Breve referencia a uno de los gráficos publicados en el T III, capítulo VIII de los diagnósticos hidrológicos, para ejemplificar un ejercicio de aprecio a los gráficos que siguen y parte del escrito de ampliación de la demanda 74024 en SCJPBA.

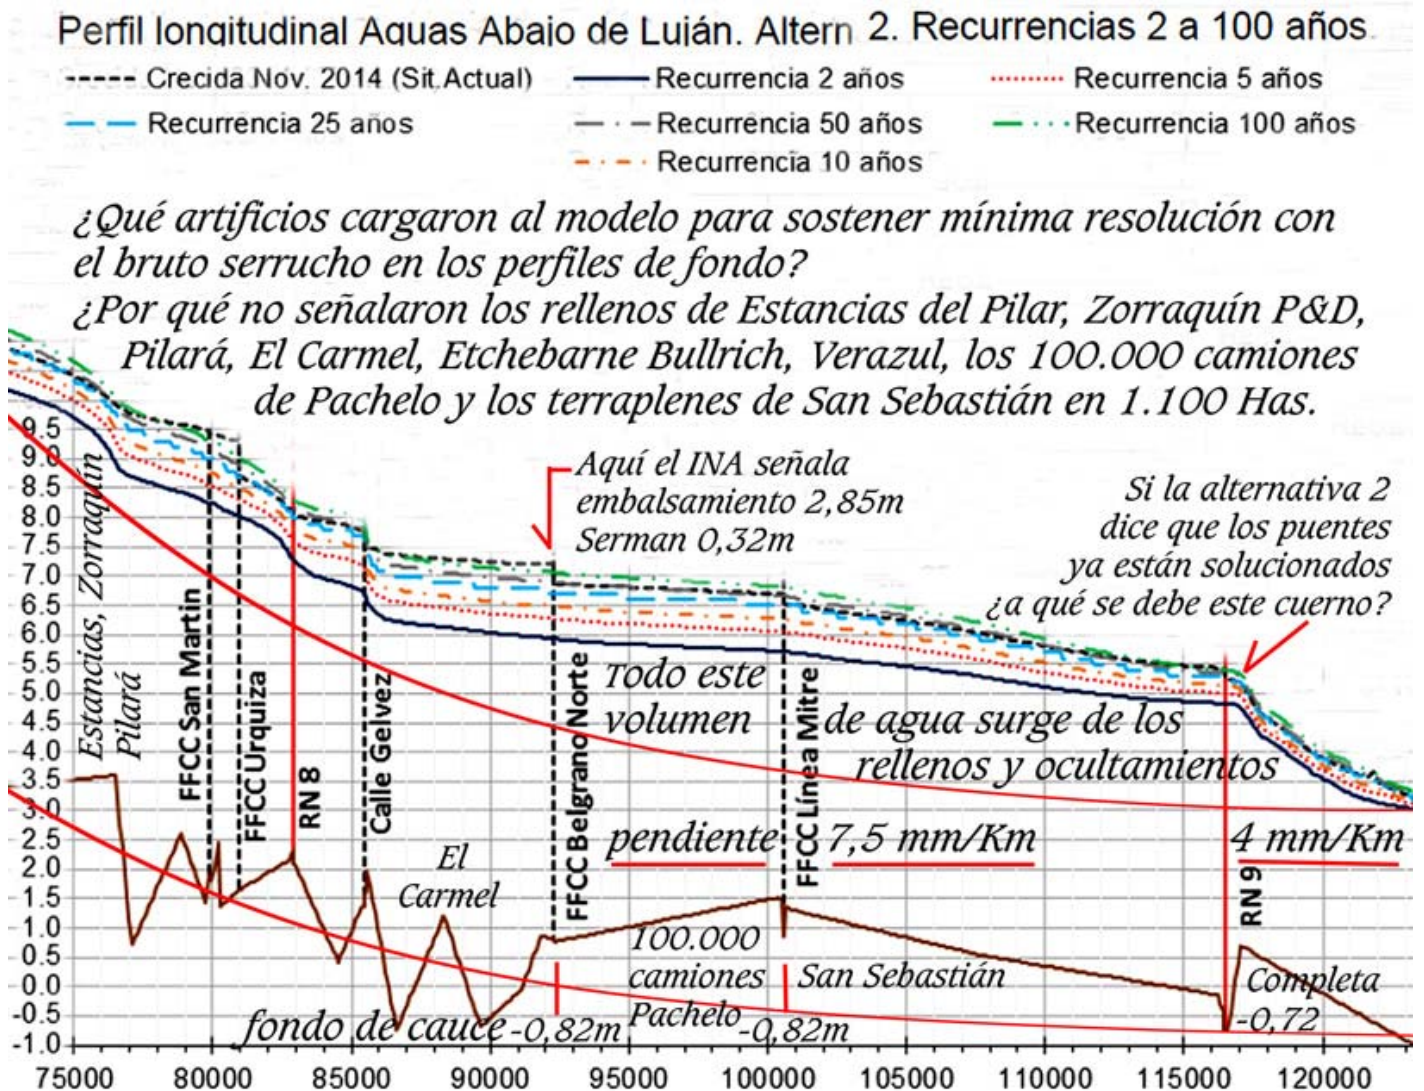
En este gráfico hemos dibujado un par de líneas rojas de trazo continuo: la de abajo aprecia ser el fondo del cauce de un río Luján menos bastardeado, que en el estudio del INA reconoce las siguientes profundidades: AU9: -0,72m; Mitre: -0,82m; Belgrano -0,82m; Petrel: 1,46m, AU8: 2,01m; Urquiza: 2,05m; San Martín: 2,07m.

Sorprende ver el fondo del cauce en el cruce del terraplén del Mitre apuntado a +0,80m. Esto es 1,60m de diferencia con respecto a lo señalado por el INA. ¿Acaso en 8 años el fondo subió 1,60m? ¿Con qué resolución está planteado este trabajo que se dice "de análisis" y muestra perfiles de fondo con dientes de serrucho capaces de mandar al demonio cualquier modelación??

La línea roja de arriba intenta ser una aproximación a una recurrencia menor a un trimestre. Los pelos de agua indicados en el trabajo del INA son: AU9: 2,01m; Mitre: 2,25m; Belgrano: 2,60m; Petrel: 3,94m; Urquiza: 4,41m.

Esto indicaría que a la altura del FFCC Mitre el Luján no tendría más que 0,75 m de profundidad. El propio gráfico del PMRL muestra la montaña de tierra acumulada entre el FFCC Belgrano y la AU9.

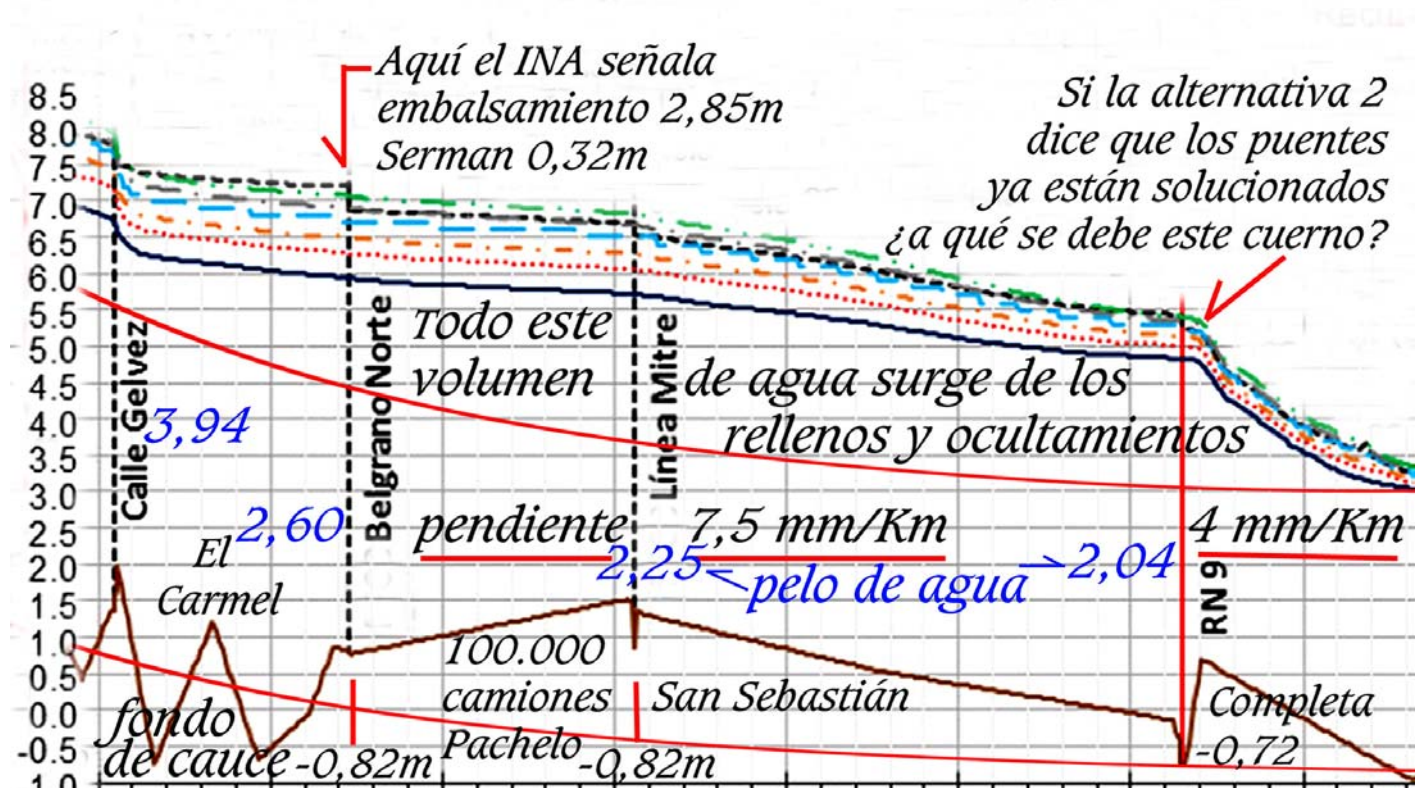
La pregunta más elemental sería cómo hicieron para dibujar esa línea de recurrencias que aparecen en la parte superior del gráfico sin que se manifiesten estas montañas de tierra y terraplenes y robos de cauce y demás miserias por las que vengo denunciando. El modelo Mike She parece ser partícipe de estas veladuras autolicuantes.

Recordamos que el estudio del INA reconoce embalsamientos de 2,85m en la rec de 100 años en el terraplén del FFCC Belgrano; en tanto este PMRL solo reconoce 0,32 m. Alguien está macaneando. Y si miramos por el perfil de la línea roja esos 2,86 m encuentra asidero. No así los 0,32 m del PMRL.

La mayor de las incongruencias es la que se advierte en el alejamiento de la línea roja de los perfiles de las recurrencias dibujadas arriba de ella.

Si la alternativa 2 es la que dice haber incluido los ensanches de los puentes, ¿cómo se explica ese cuerno que aparece a la derecha del gráfico, que a seguido descubre en un tramo de 6 Kms una caída del nivel en 1,80 m? ¿En tanto en los anteriores 31 Kms solo cae 1,30 m! Si la mentira tiene patas cortas aquí se quedó sin patas.

Al mismo tiempo de no explicar por qué razón el perfil descende un kilómetro después del puente de la AU9, cualquiera diría que no he tomado en cuenta que este PMRL nos indica que el FFCC Mitre que sigue a la AU9 es el responsable por tener solo un pequeño puente de 45 m. Lo que también indica que este PMRL está en la luna, porque ese FFCC Mitre tiene más de 1500 m de vías elevadas a no menos de 2,10 m del pelo de agua.

Esta mentira también indica que los terraplenes de los Hnos Completa realizados por el papá Vinicio en el 2003 no han sido tomados en cuenta. Y ese pico en perfil de fondo tras cruzar la AU9 habla de ellos y no del puentecito que adjudican al FFCC Mitre.

Tampoco señalan los taponos en los dos cruces al Este de la AU) obrados por los Completa y el anterior referido a un cruce de más de 50 m tapado a seguido del cruce de la AU9. Ese cruce es el del cauce principal del Luján y no el que presume serlo bien al Oeste. Cauce que a los 2 Kms de dejar la AU9 desaparece.

Su ancho tras cruzar las vías del FFCC Mitre más que duplica la del cauce que se dice principal. No obstante su entidad, desaparece y ni los geólogos, ni los ingenieros hidráulicos, ni los auxiliares de Serman dicen una palabra de estas entidades y sus desapariciones.

Todo este festival de incongruencias queda consumando una pregunta final. Si el FFCC Mitre no es el deficitario de puentes y los de la AU9 dicen haber quedado resueltos con el nuevo puente de 180 m, ¿cómo cuernos resolverán ese cuerno que acredita el gráfico? ¿Hay alguna forma más estúpida de tomar a todos por ... ?
